Προμελέτη Περιβαλλοντικών Επιπτώσεων Καταφυγίου Αλιευτικών Σκαφών Καραβοστασίου Φολέγανδρου.....	1
Προγραμματικό Σχέδιο (Master Plan) και Προμελέτη Περιβαλλοντικών Επιπτώσεων λιμένα Καλαμάτας	2

Αριθμ. 8216/155/12 (1)
Προμελέτη Περιβαλλοντικών Επιπτώσεων Καταφυγίου Αλιευτικών Σκαφών Καραβοστασίου Φολέγανδρου.

Αριθμ. 8216/141/12 (2)
 Προγραμματικό Σχέδιο (Master Plan) και Προμελέτη
 Περιβαλλοντικών Επιπτώσεων λιμένα Καλαμάτας.

- i) το Σχέδιο με τίτλο Γενική Διάταξη - Εναλλακτική Λύση Α. 1.2 (ΜΑΡΝΕΤ ΑΤΕ) με αριθμό σχεδίου 300-ΣΤ2-Μ2, ημ. Αύγουστος 2009 (εξετασθέν), και
- ii) το Σχέδιο με τίτλο Γενική Διάταξη, (ΜΑΡΝΕΤ ΑΤΕ), με αριθμό σχεδίου 300-ΣΤ2-Μ2, ημ. Σεπτέμβριος 2012 (εγκεκριμένο).

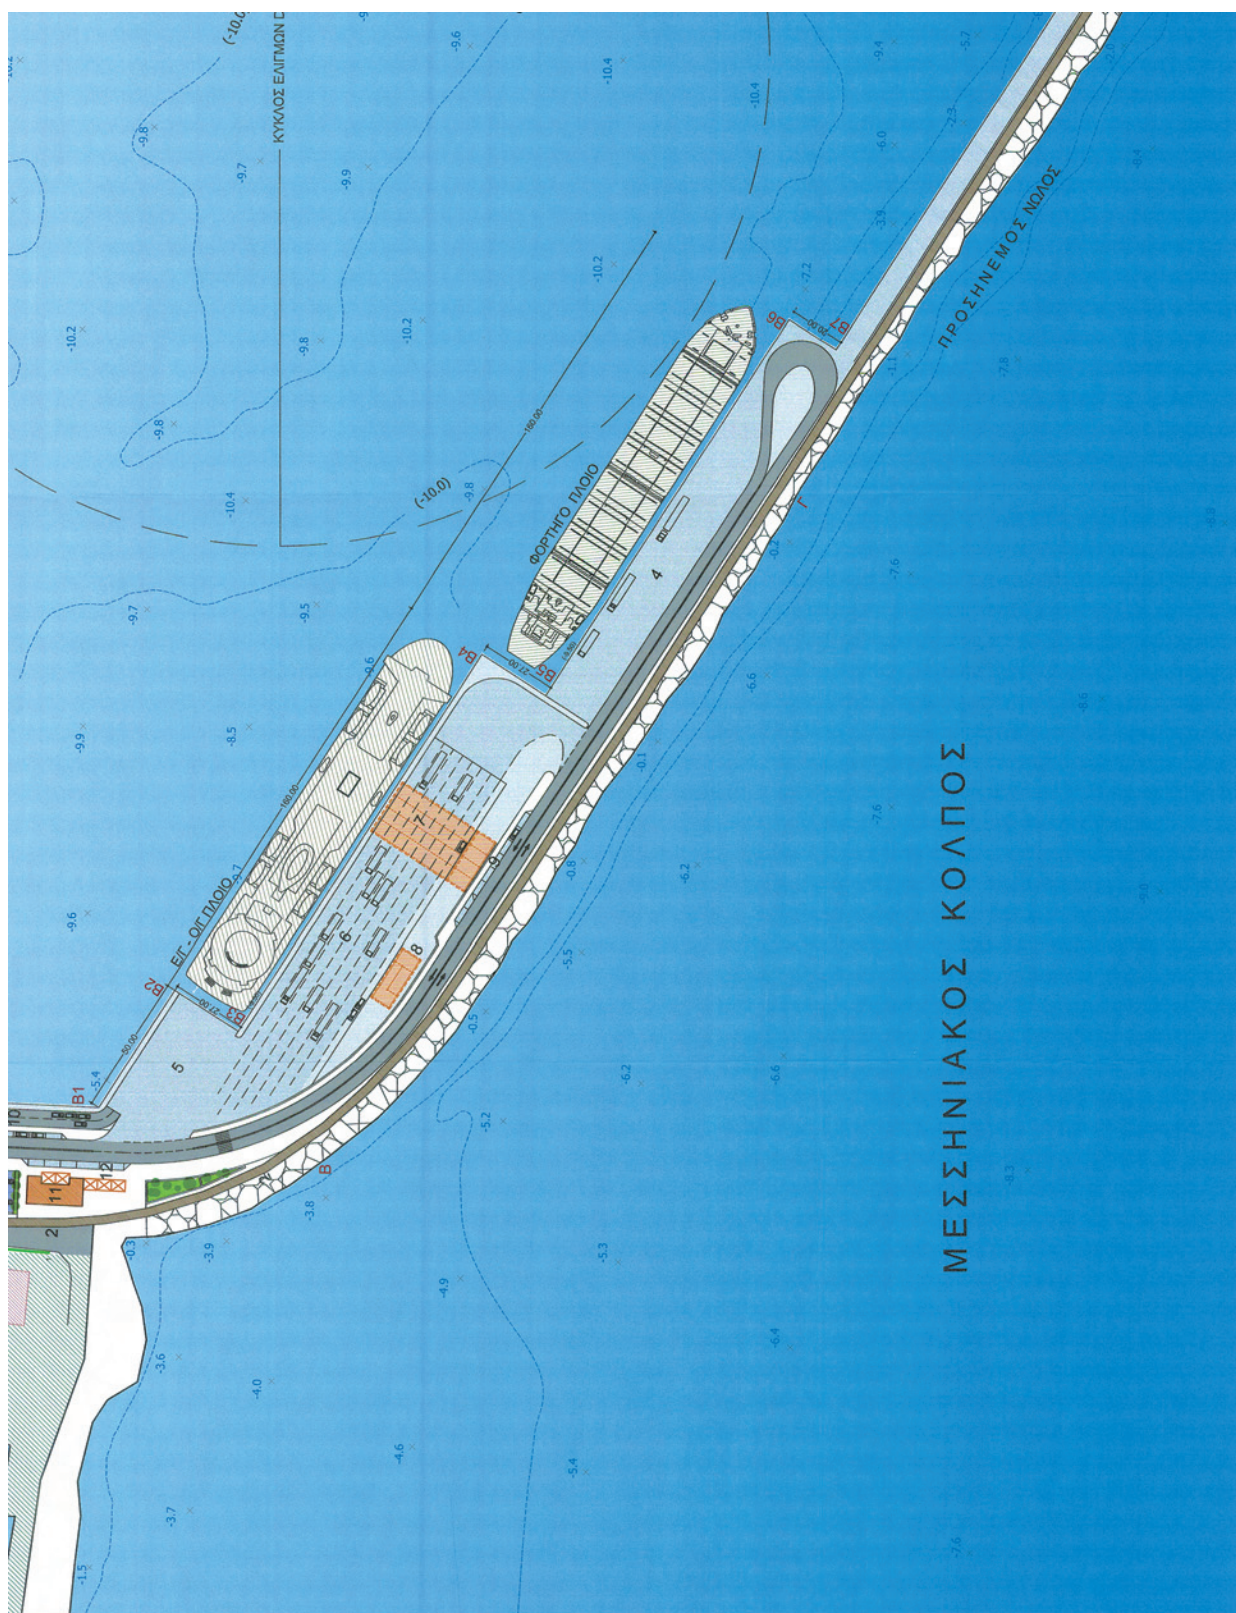
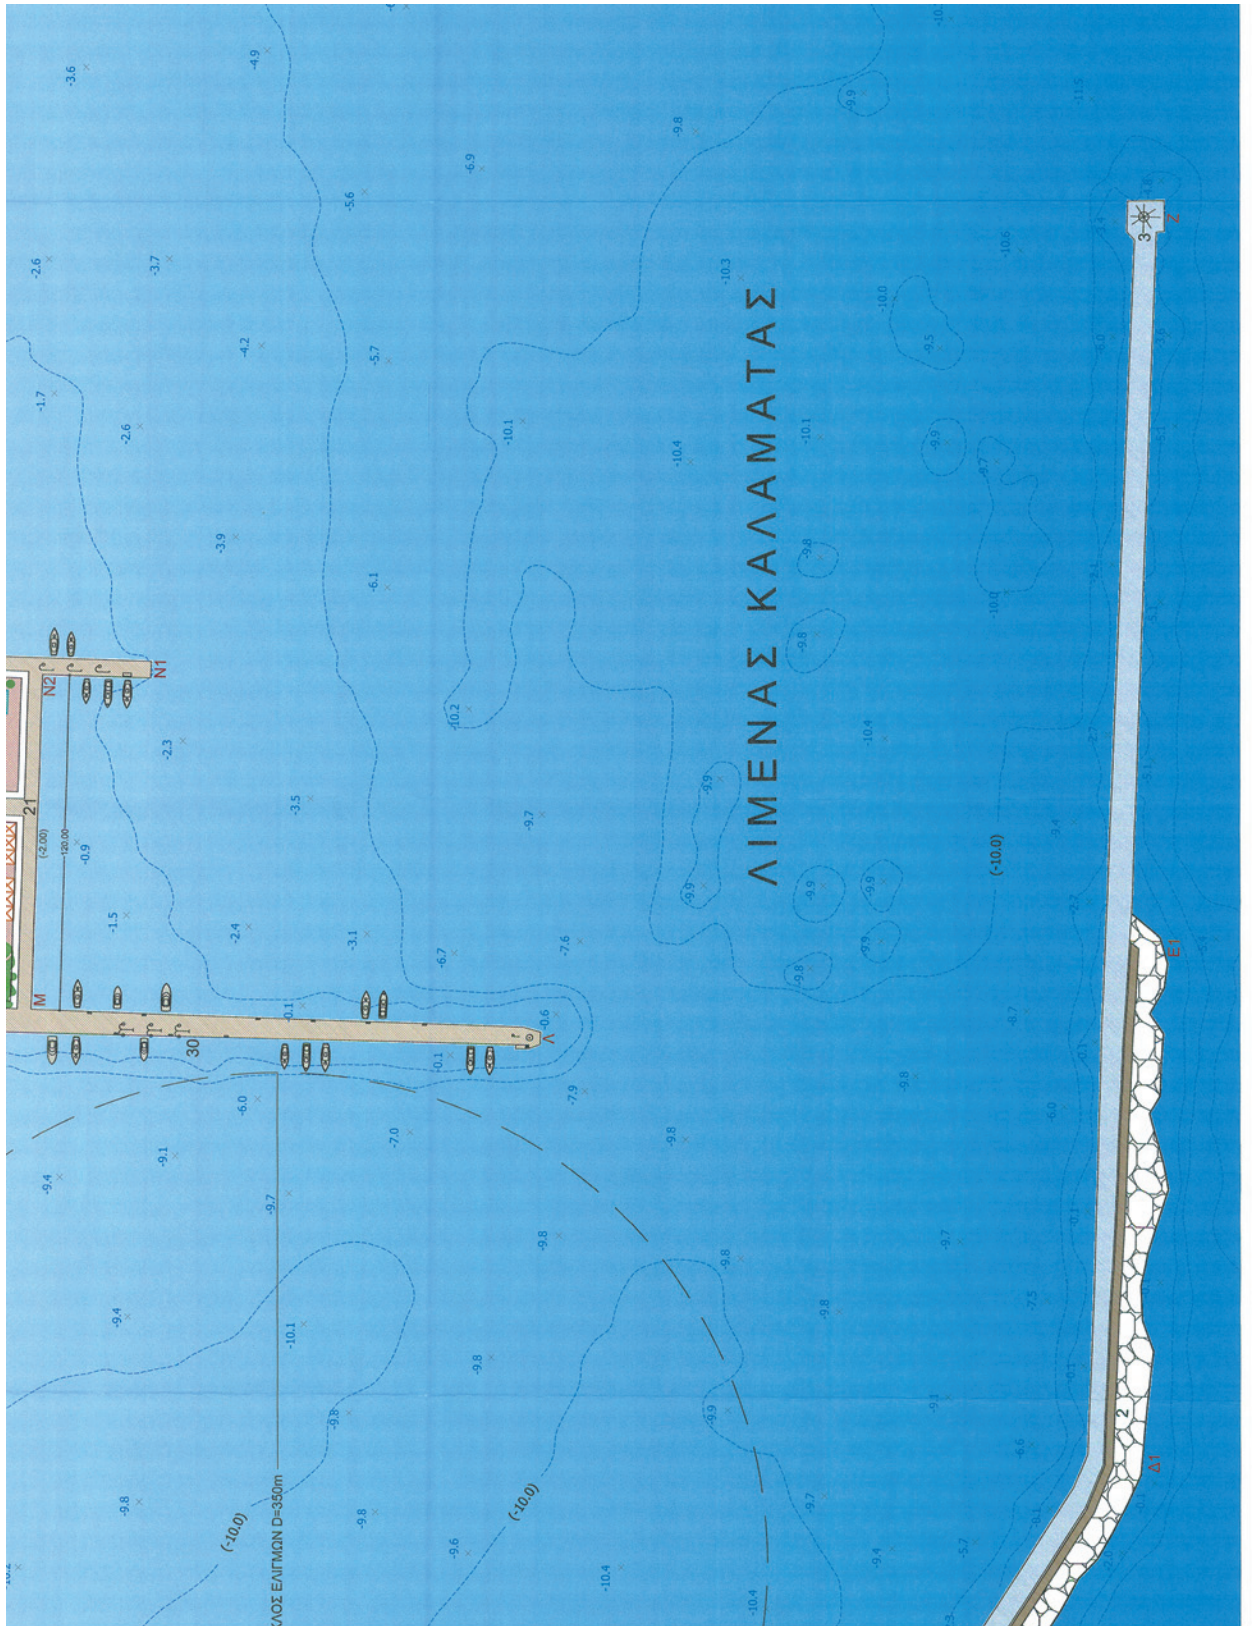
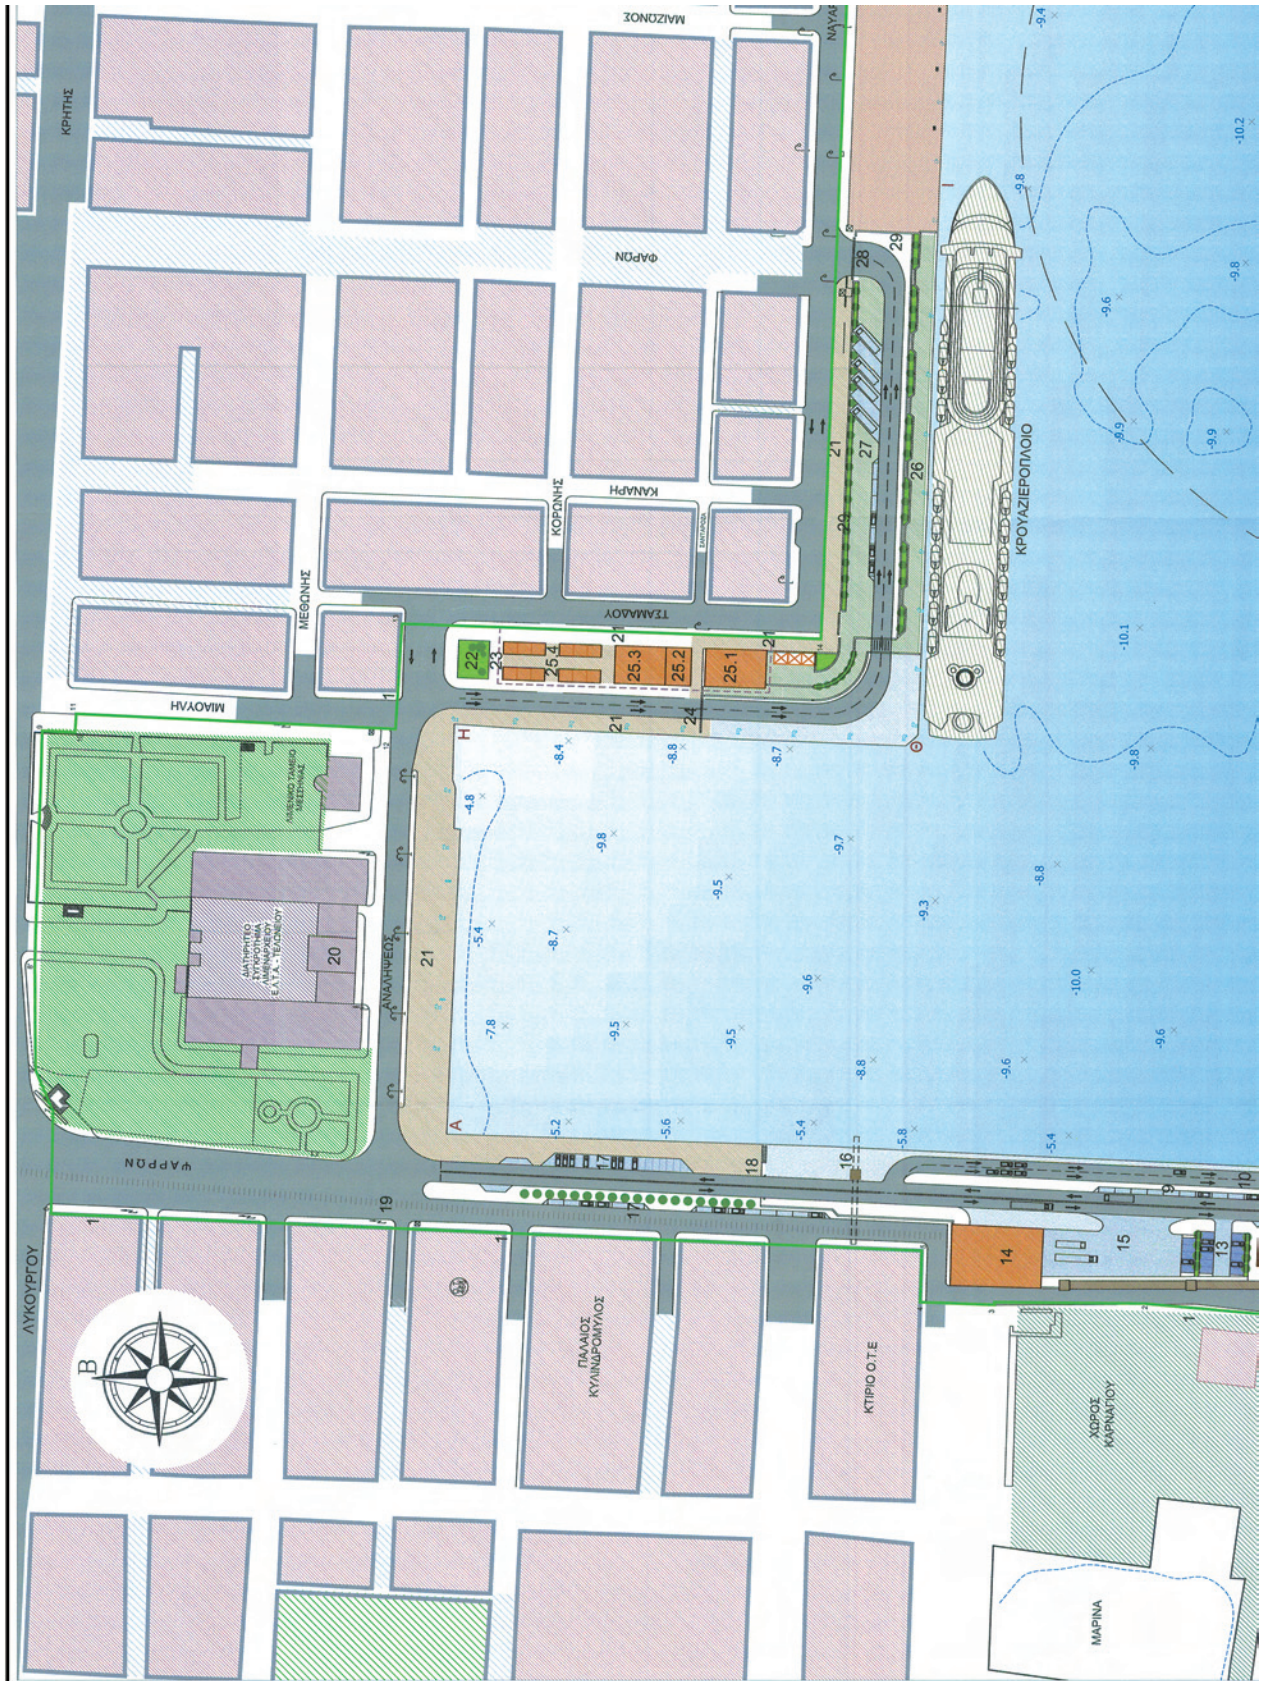
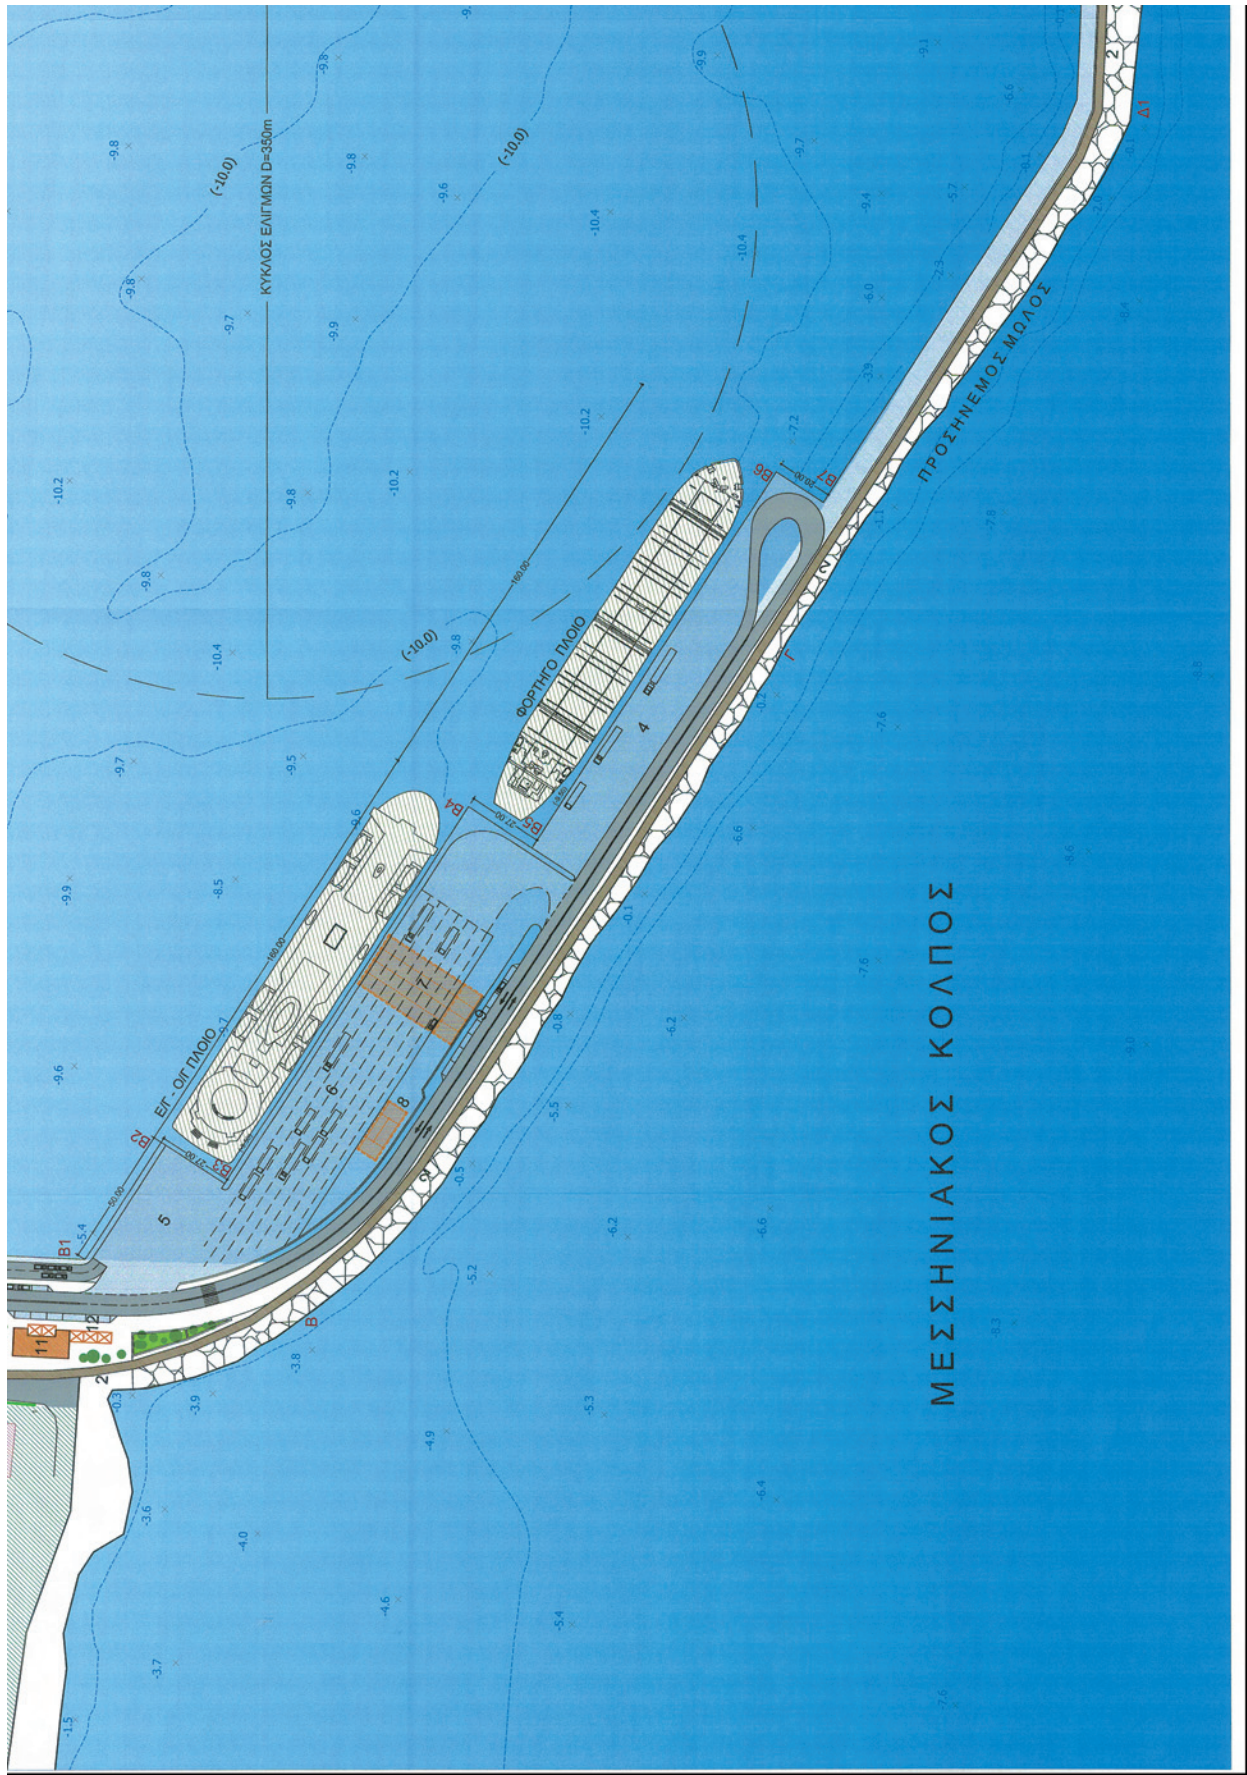
Η Επιτροπή συμφωνεί με τα κύρια στοιχεία του προτεινόμενου Προγραμματικού Σχεδίου (Master Plan) του λιμένα όσον αφορά στα έργα του κυρίως λιμένα, ο οποίος περιγράφεται από τα σημεία (Λ, Κ, Ι, Θ, Η, Α, Β1, Β2, Β3, Β4, Β5, Β6, Β7, Ζ σχ. 300-ΣΤ2-Μ2, ημ. Αύγουστος 2009) (εμπορικό και επιβατικό τμήμα). Δεν εγκρίνονται τα προτεινόμενα έργα στο χώρο του προλιμένα ο οποίος περιγράφεται από τα σημεία (Λ, Μ, Ν2, Ν1, Ν, Ξ2, ΞΙ, Ε5, Ε4, Ε3, Ε2, Δ, σχ. 300-ΣΤ2-Μ2, ημ. Αύγουστος 2009).

Ο χώρος αυτός να χρησιμοποιηθεί μελλοντικά για ενδεχόμενη δημιουργία τουριστικού λιμένα, ναυταθλητικών και λοιπών εγκαταστάσεων αναψυχής. Η ΠΠΕ του Master Plan να τροποποιηθεί ανάλογα σύμφωνα με τις παραπάνω παρατηρήσεις. Δεδομένου ότι με την προτεινόμενη λύση μειώνονται τα έργα στο λιμένα Καλαμάτας, δεν απαιτείται εκ νέου υποβολή της ΠΠΕ στην ΕΣΑΛ προς λήψη απόφασης αλλά η σχετική ενημέρωση της ΓΓΛΛΠ/ΔΛΥ (υποβολή νέου σχεδίου Master Plan και περιβαλλοντικών αδειοδοτήσεων) μέσω της ΕΥΠΕ.
